通学路対策箇所図(2 上西小学校)

通学路対策箇所図(3 下西小学校)

通学路対策箇所図(4 住吉小学校)

通学路対策箇所図(5 古田小学校)

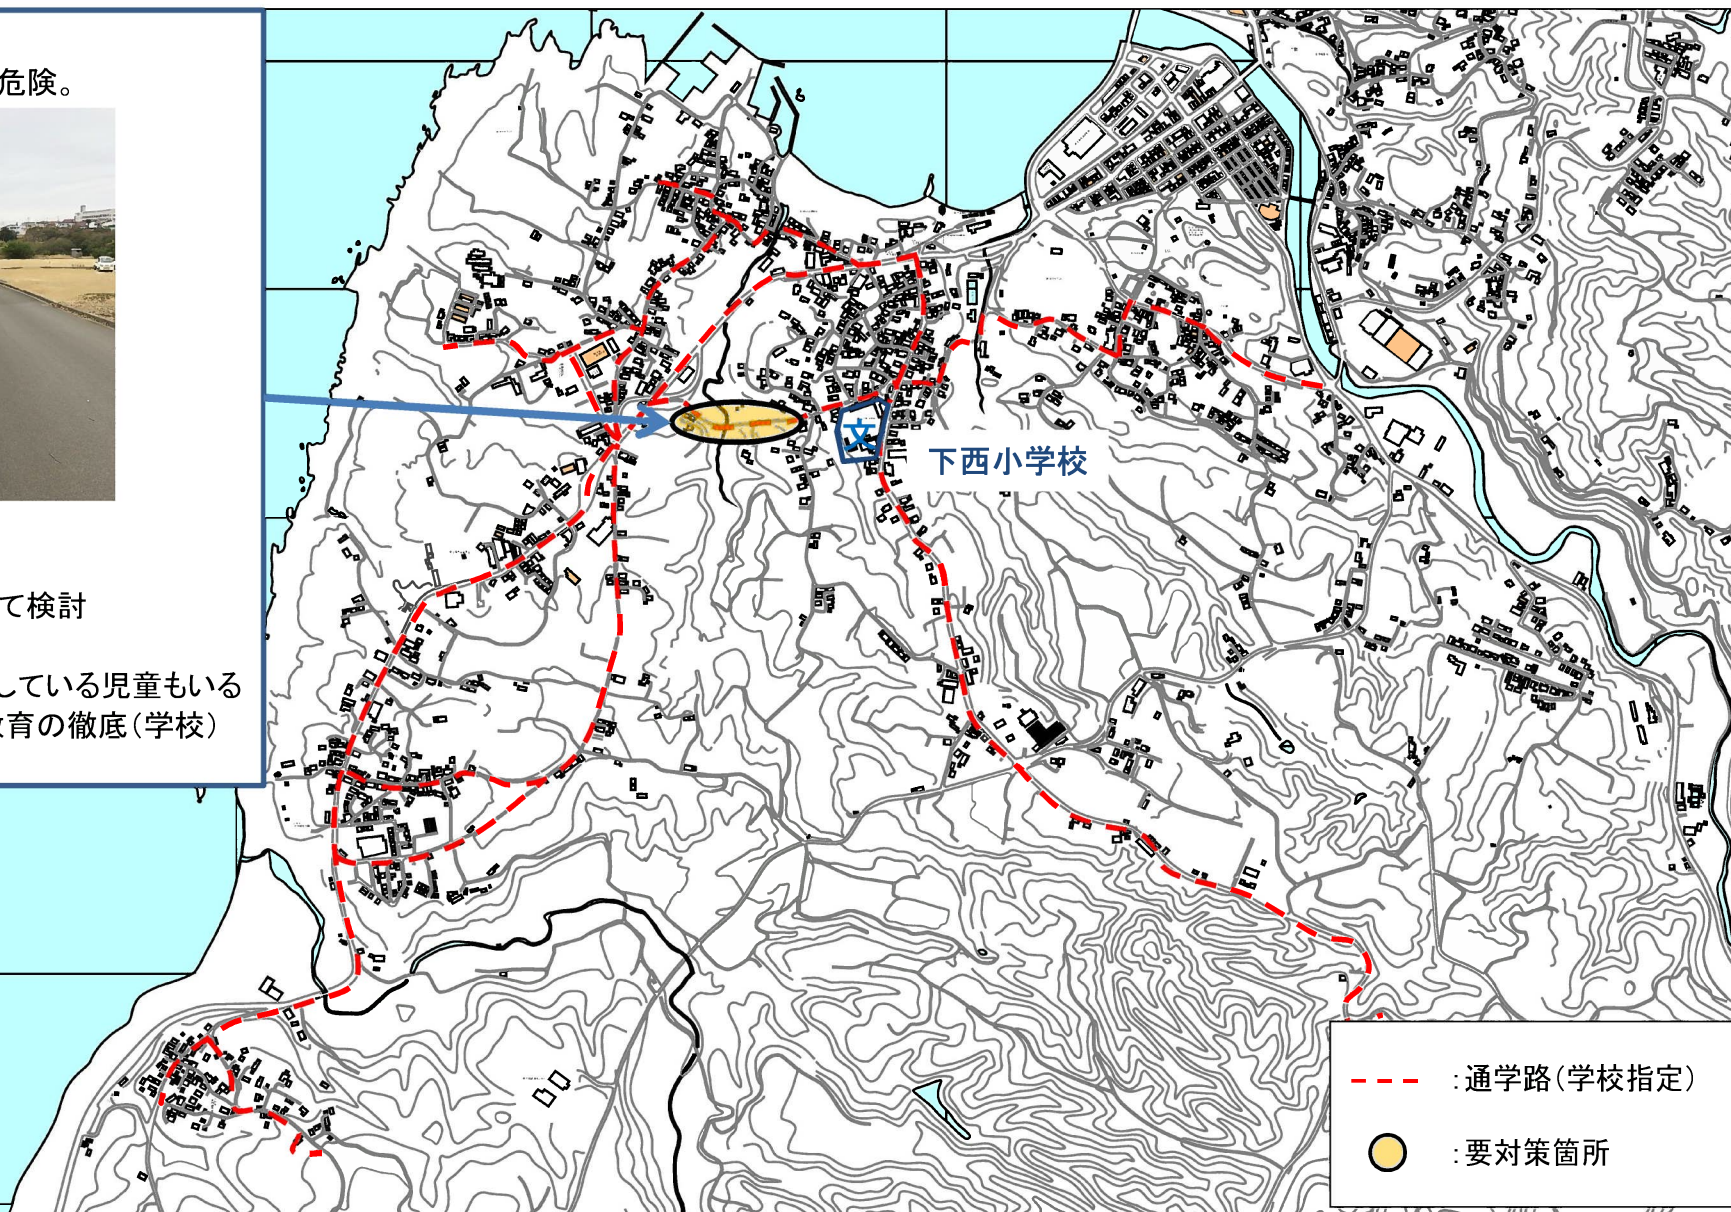
・歩道がないため危険。

- ・歩道設置について検討
(道路管理者:市)
- ・広がって登下校している児童もいる
ため、交通安全教育の徹底(学校)

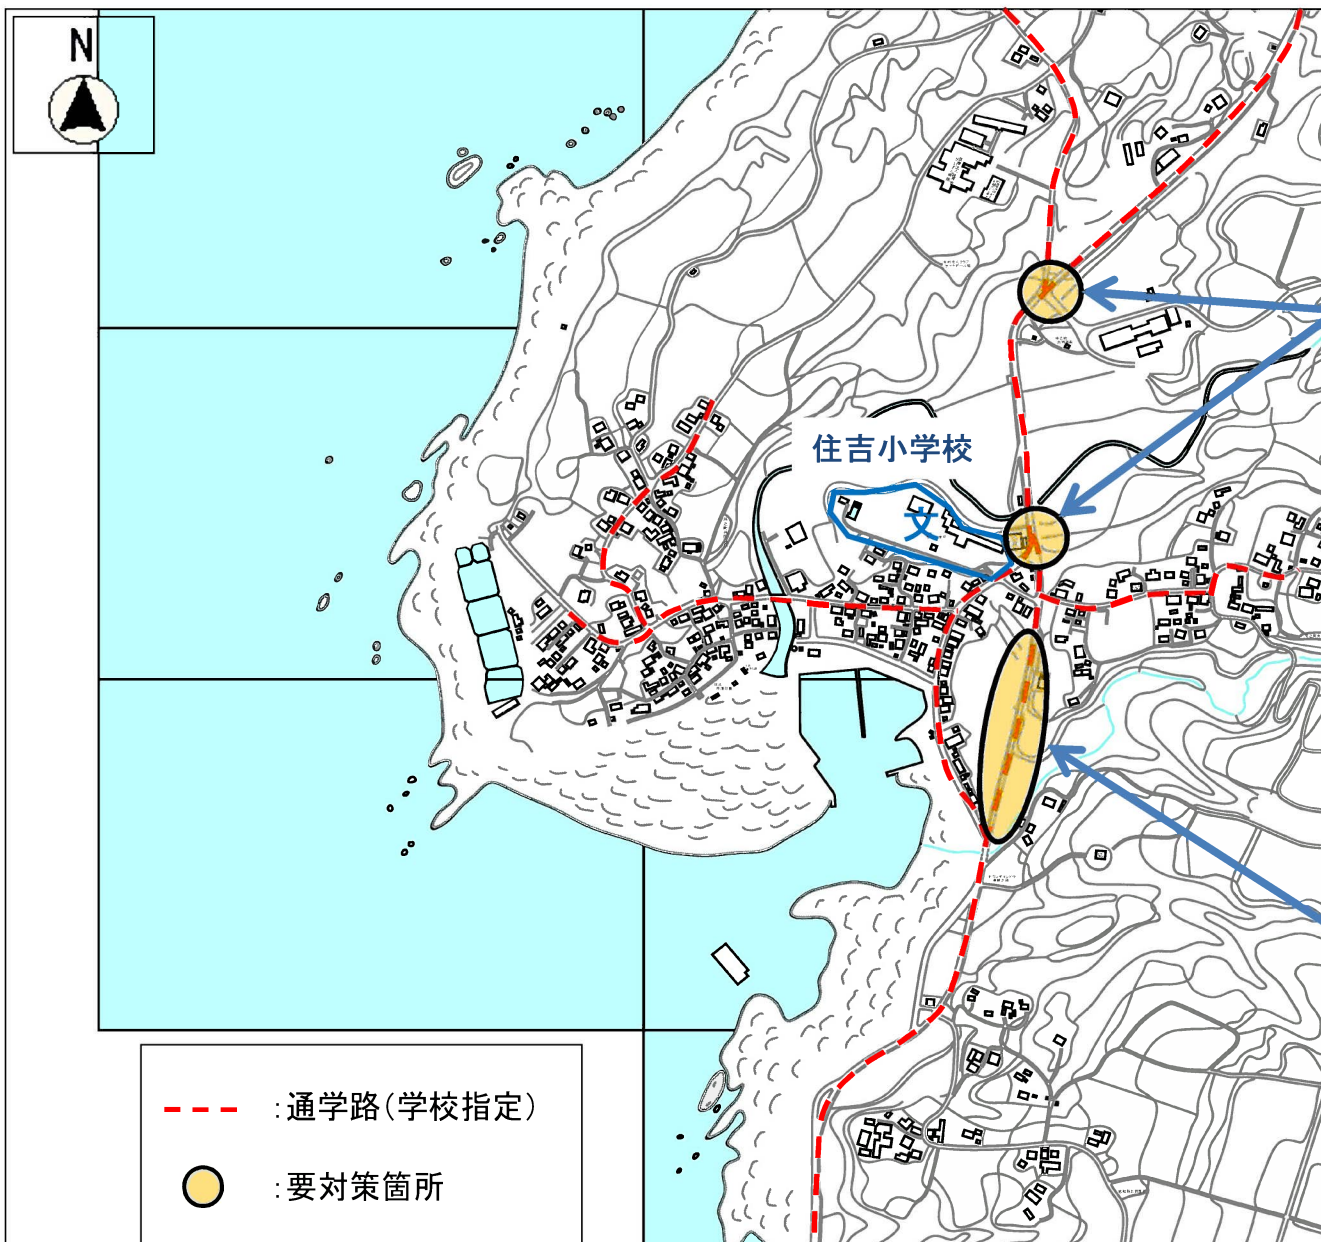
・横断歩道の予告路面標示が薄くなっている。

・歩道の転落防止柵が腐食しており大変危険である。

・引き直しをを検討。(道路管理者: 県)

・工事発注済であり材料が入り次第設置予定。
(道路管理者: 県)

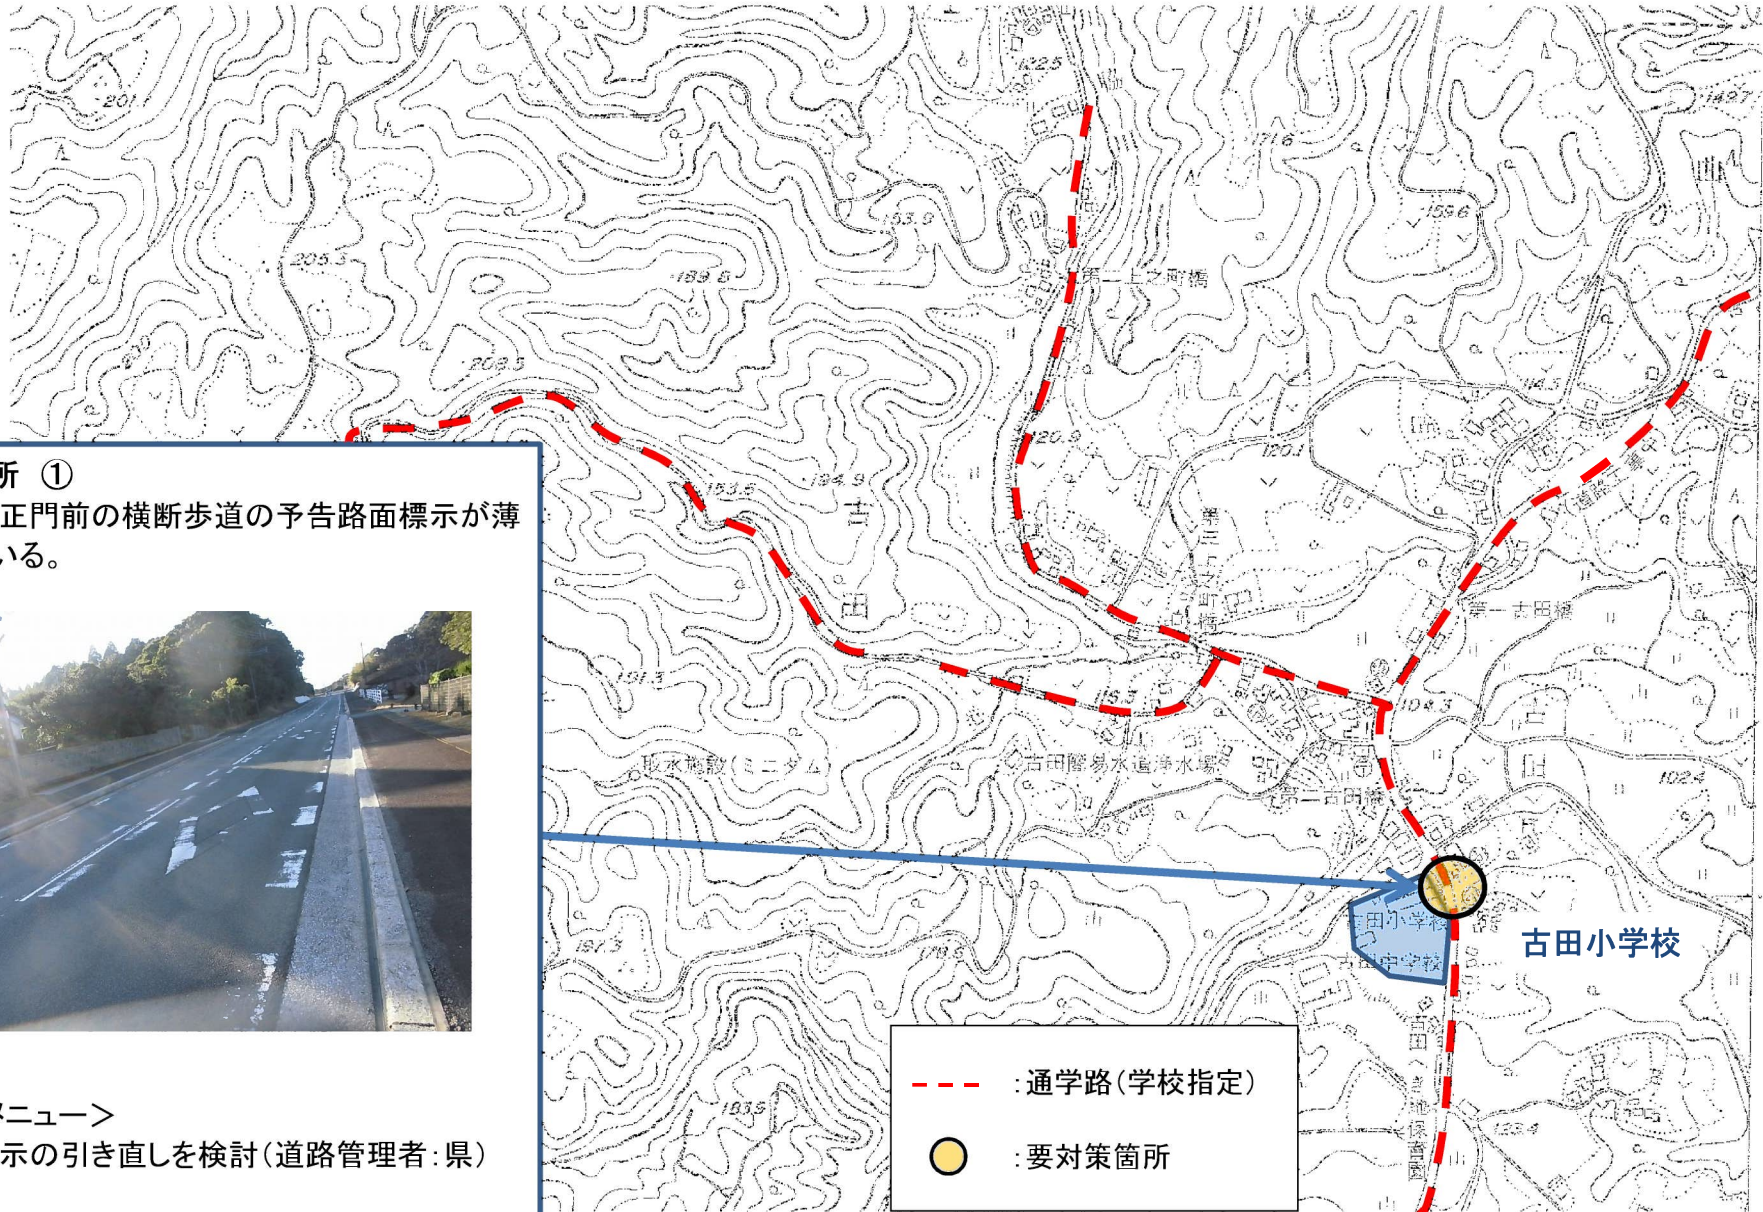
・小学校正門前の横断歩道の予告路面標示が薄くなっている。

・路面標示の引き直しを検討(道路管理者: 県)
